Stadt Landau in der Pfalz

Bebauungsplan „AH 6, Am Bittenweg“

Beteiligung der Behörden gemäß § 4 Abs. 2 BauGB und der Nachbargemeinden gemäß
§ 2 Abs. 2 BauGB

Synopse vom 31. August 2022
zur
Entwurfssfassung vom 26. April 2022

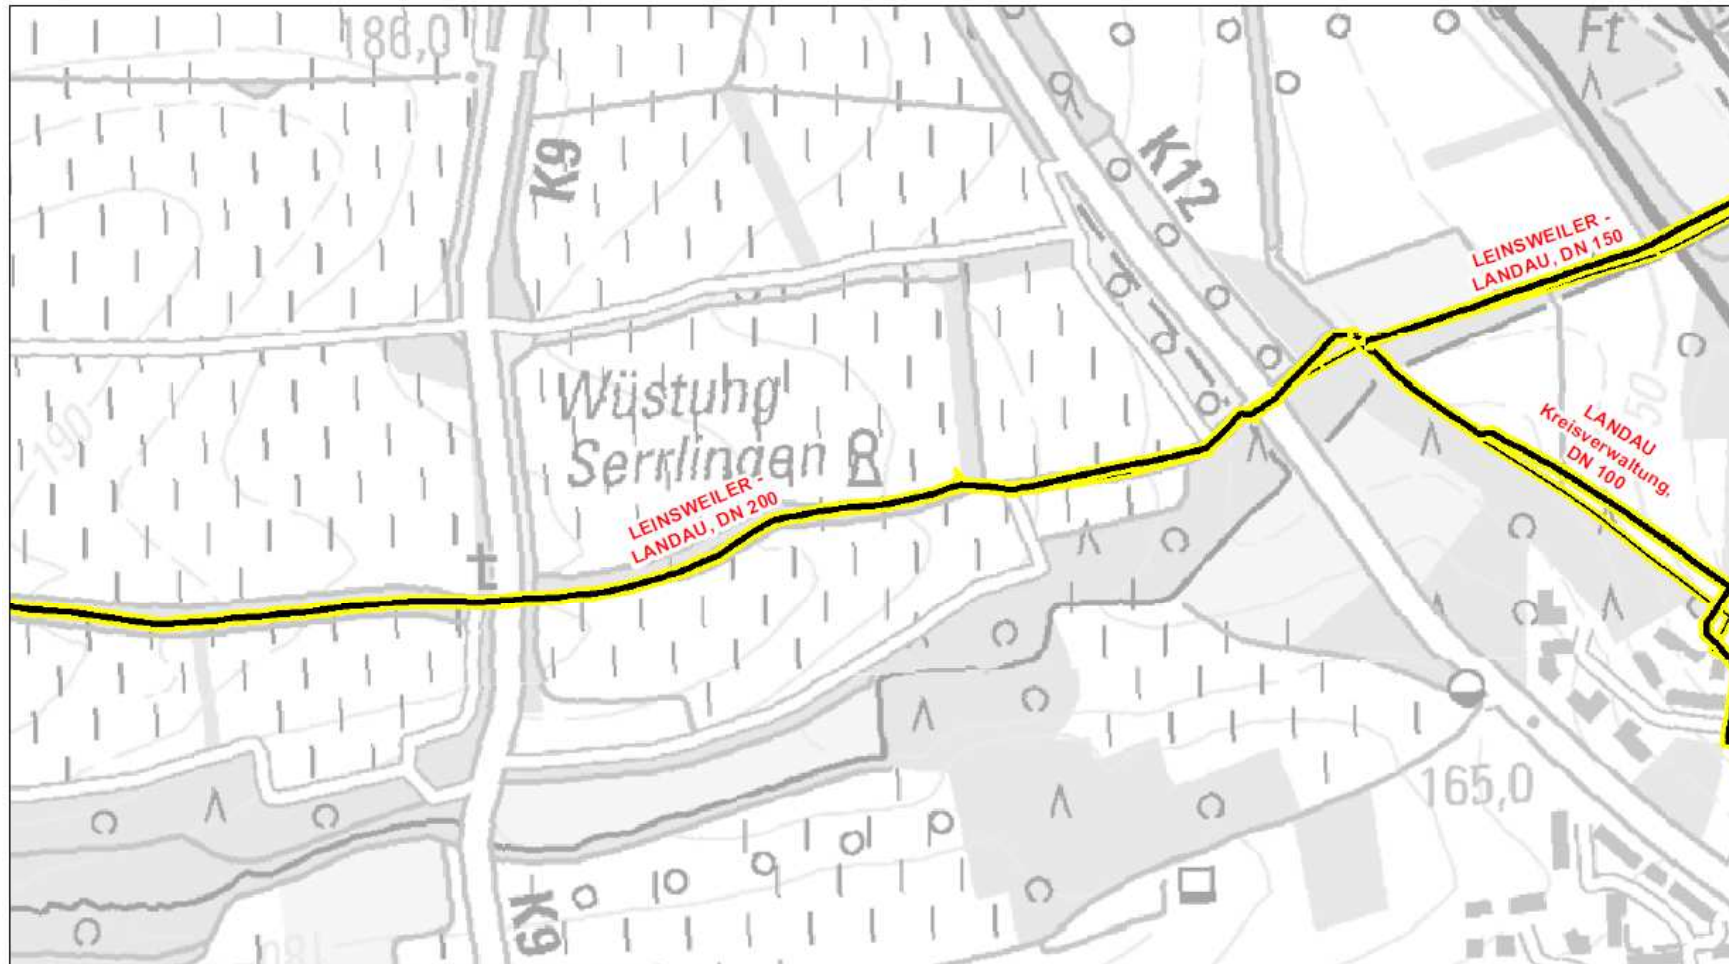
LFD. NR.	BEHÖRDE	STELLUNGNAHMEN BEHÖRDE ZUM BEBAUUNGSPLAN „AH 6, AM BITTENWEG“	STELLUNGNAHME DER VERWALTUNG	+/-	VORSCHLAG ABWÄ- GUNGS-ERGEBNIS
		oder Naturschutzzonen. Auch hier werden in der Planung Ortsrandgebiete genutzt und damit hochwertigere Übergangsareale in hoch verdichtete Bauzonen umgewandelt. Damit verschwinden immer mehr Pufferzonen, da das Gebiet weiter außerhalb extensiv landwirtschaftlich genutzt wird und dann keine ökologisch wirksame Randzone verbleibt. Naturschutzrechtliche Einordnung der Stellungnahme / Empfehlung gegenüber -610- Keine Änderungen/Ergänzungen des laufenden Bauleitplanverfahrens erforderlich Begründung Vor Aufstellung des FNP 2030 wurde alle Potentialflächen für die Bauleitplanung umweltplanerisch untersucht und nur die Potentialflächen städtebaulich weiterverfolgt, die den geringsten ökologischen Raumwiderstand besaßen („Abschichtung“). Im FNP wurden im Rahmen der Landschaftsplanung alle geplanten Baugebiete auf Grundlage entsprechender Gebietsbriefe umweltplanerisch wie auch ökologisch bewertet. Der Bebauungsplan wurde in einem dritten Bewertungsschritt dann aus dem FNP entwickelt. Der Geltungsbereich des Bebauungsplanes befindet sich dabei im Geltungsbereich des Naturparks und Biosphärenreservats Pfälzerwald/Nordvogesen. <u>Artenschutzgutachten:</u> In dem vorliegenden Artenschutzgutachten finden sich für den genannten Bereich Hinweise auf einige häufig vorkommender Arten. Leider konnten nur Turmfalke und Mäusebussard als streng geschützte Art nachgewiesen werden. Außerdem wurden Zauneidechse und der West-Igel gefunden. Es wäre möglich, dass einige Arten nicht erfasst bzw. nicht gefunden wurden.	Gerade durch die für ein dörfliches Neubaugebiet hohe Verdichtung wird die Inanspruchnahme solcher Randbereich auf ein mögliches Minimum reduziert. Ansonsten wird der Einordnung des Umweltamtes gefolgt. Die Stellungnahme wird zur Kenntnis genommen, es wird der Empfehlung des Umweltamtes gefolgt. Eine Ergänzung des Artenschutzgutachtens ist nicht notwendig.	-	Kenntnisnahme. Keine Änderung erforderlich.

LFD. NR.	BEHÖRDE	STELLUNGNAHMEN BEHÖRDE ZUM BEBAUUNGSPLAN „AH 6, AM BITTENWEG“	STELLUNGNAHME DER VERWALTUNG	+/-	VORSCHLAG ABWÄ- GUNGS-ERGEBNIS
		Naturschutzrechtliche Einordnung der Stellungnahme / Empfehlung gegenüber -610- Keine Ergänzung des vorliegenden Artenschutzgutachtens erforderlich. Begründung Das Artenschutzgutachten basiert in seinem ersten Schritt auf einer umfangreichen Potenzialanalyse. In einem zweiten Schritt wurden dann Arten erfasst, die unter das spezielle Artenschutzrecht fallen und hinsichtlich des geplanten städtebaulichen Vorhabens bewertet. Ein Artenschutzgutachten im Rahmen der Bauleitplanung hat nicht die Aufgabe sämtlichen Floren- und Faunenelemente eines Planungsraums aufzunehmen. <u>Eingriff und Ausgleich</u> Eventuell käme zusätzlich als Ausgleichsmaßnahme eine Aufwertung des schon bestehenden Rückhaltebeckens, bzw. dessen direkte Umgebung in Frage. Naturschutzrechtliche Einordnung der Stellungnahme / Empfehlung gegenüber -610- Keine Änderung des bestehenden Ausgleichskonzepts erforderlich. Begründung Das benachbarte Regenrückhaltebecken ist bereits in einem anderen Bauleitplanverfahren mit einer Festsetzung für die Niederschlagwasserrückhaltung versehen. Der Bebauungsplan AH6 verfügt über ein mit der Naturschutzbehörde abgestimmtes Ausgleichskonzept; zusätzliche Ausgleichsflächen oder Maßnahmen werden daher nicht benötigt.	Die Stellungnahme wird zur Kenntnis genommen, der Empfehlung des Umweltamtes wird gefolgt. Keine Anpassung notwendig.	-	Kenntnisnahme. Keine Anpassung erforderlich.

Creos Deutschland GmbH – Netzplan Gas
(Legende und Anweisung zum Schutz von Gashochdruckleitungen siehe Originalstellungnahme vom 18.08.2022, Az.: CR-2022-05552)

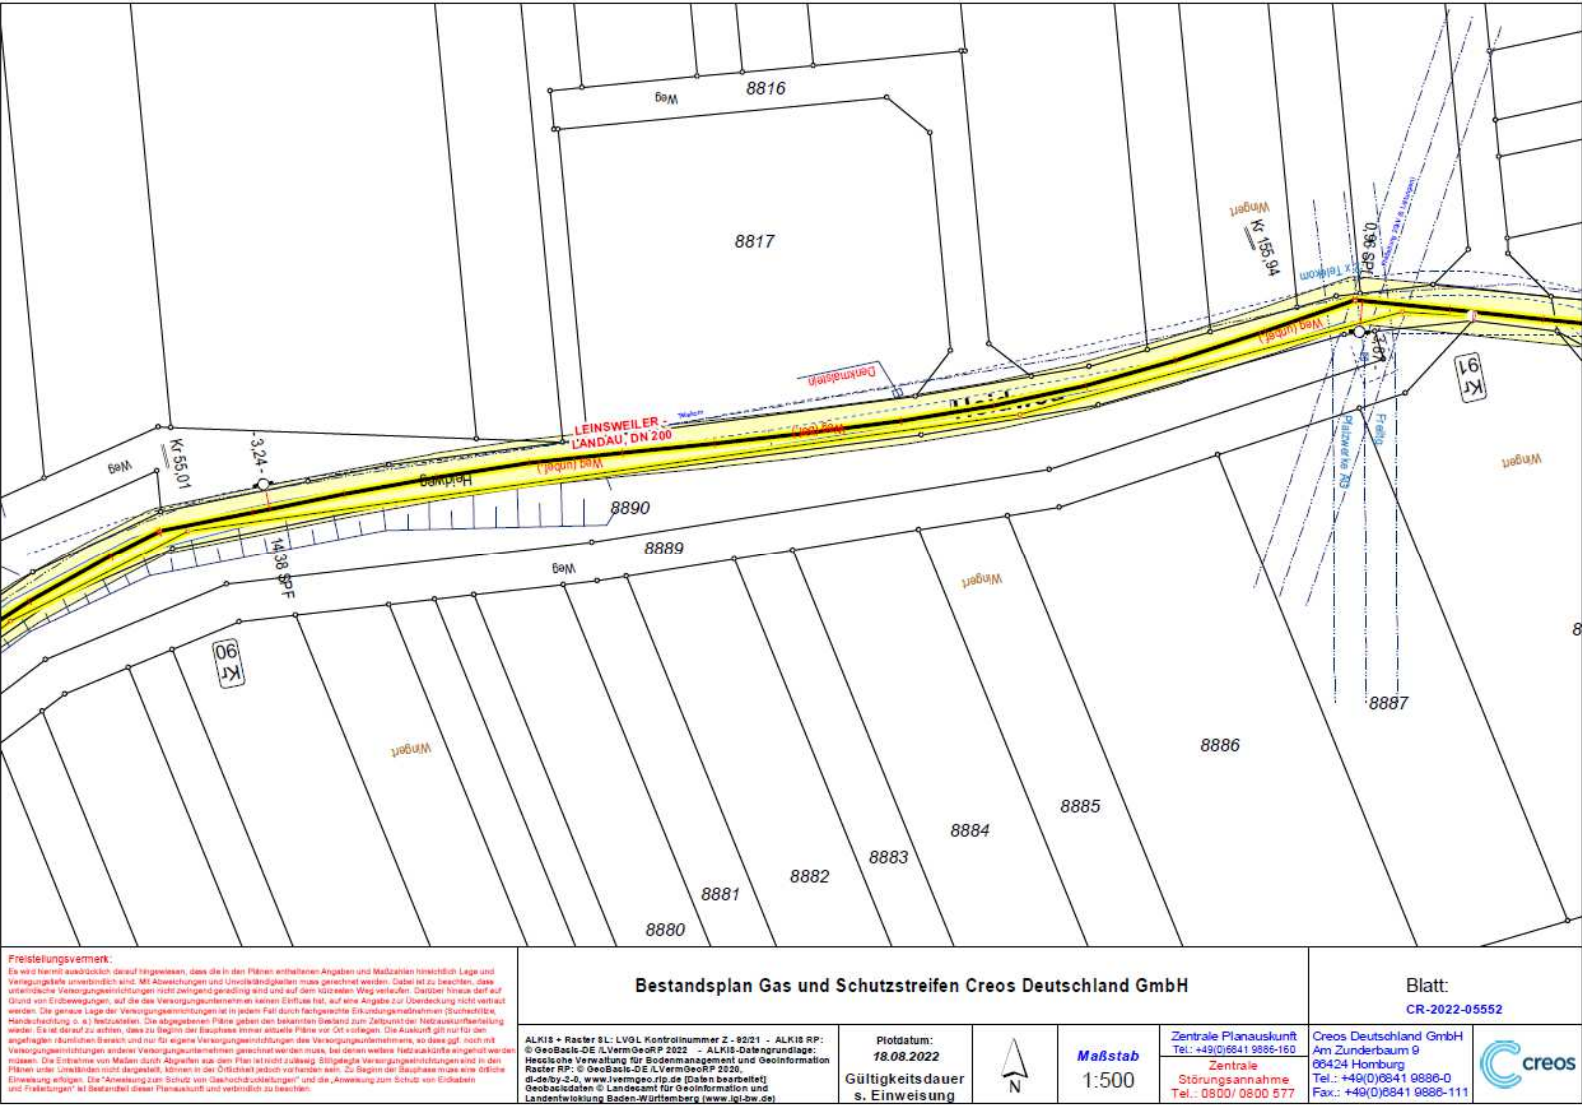
LFD. NR.	BEHÖRDE	STELLUNGNAHMEN BEHÖRDE ZUM BEBAUUNGSPLAN „AH 6, AM BITTENWEG“	STELLUNGNAHME DER VERWALTUNG	+/-	VORSCHLAG ABWÄ- GUNGS-ERGEBNIS
		Schutzstreifen: 6,0 m Der Geltungsbereich der externen Ausgleichsfläche (Flurstücknummer 8817) tangiert den Schutzstreifen der oben genannten Leitungen und Anlagen unseres Unternehmens. Die Gesamtbreite des jeweiligen Schutzstreifens ist obenstehender Auflistung zu entnehmen. Die Außengrenzen des Schutzstreifens werden bestimmt durch die Lage der jeweiligen Leitung, deren Achse grundsätzlich unter der Mittellinie des Schutzstreifens liegt. Der Verlauf der Leitungen ist in den beigefügten Planunterlagen dargestellt. Bezüglich notwendiger Sicherungs- bzw. Änderungsmaßnahmen und technischer Ausführungen an unseren Anlagen, bitten wir Sie die folgenden Hinweise zu beachten: Bei Ihrer Planung und Bauausführung beachten Sie bitte die beiliegende „Anweisung zum Schutz von Gashochdruckleitungen“ der Creos Deutschland GmbH in der jeweilig gültigen Fassung. Bei allen Tätigkeiten ist immer der sichere und störungsfreie Betrieb unserer Anlagen zu gewährleisten. Im Bereich des Schutzstreifens unserer Gashochdruckleitungen sind Baumaßnahmen grundsätzlich nicht zulässig. Bei Kreuzungen und Parallelführungen von Ver- und Entsorgungsleitungen ist vor Baubeginn eine detaillierte technische Abstimmung mit uns vorzunehmen. Besonders zu beachten ist, dass zur Sicherheit der Gasversorgung und um eine Gefährdung auf der Baustelle auszuschließen, im Schutzstreifenbereich der Gashochdruckleitungen Arbeiten nur nach vorheriger Einweisung durch einen Beauftragten der Creos Deutschland GmbH ausgeführt werden dürfen. Die Lagerung von Material und Aushub innerhalb des Schutzstreifens bedarf der vorherigen Zustimmung. Das Befahren bzw. Überqueren des Schutzstreifens mit schweren Fahrzeugen ist im Vorfeld mit dem Be-	Fall festgelegt. Für das durch eine Aufgrabung temporär verlorengelassene Grünland besteht eine Wiederherstellungsverpflichtung durch die Firma Creos. Im Bereich der Schutzzone sind keine weiteren Baumpflanzungen geplant. Daher wird die ökologische Wertigkeit der Streuobstfläche nicht durch die Leitung oder deren Schutzzone verringert bzw. auch eine sachgemäße Nutzung der Leitung wird durch die Zuordnung der Ökokontofläche nicht verhindert. Es ergeben sich keine Änderungen für die Planung.
